改善箇所説明図

改善の内容

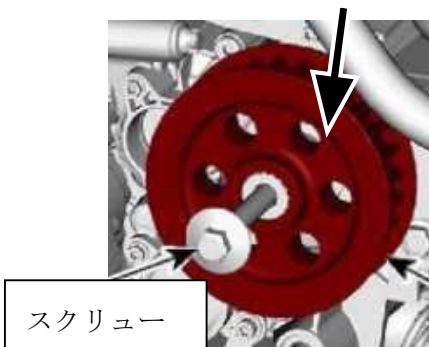
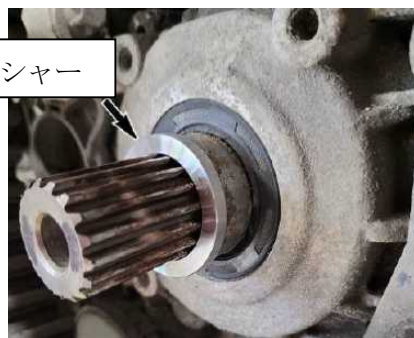
不具合発生箇所

フロントスプロケットの製造工程に不備があり、スプロケットと出力軸の当たり面が小さくなっているものがある。そのため、早期に摩耗し、そのまま使用を続けると、車両の動力を伝達できなくなり、走行不能となるおそれがある。

フロントスプロケットとスプロケットスクリューを改善品に交換し、ワッシャーを追加する。

注： は、交換部品および追加部品を示す。
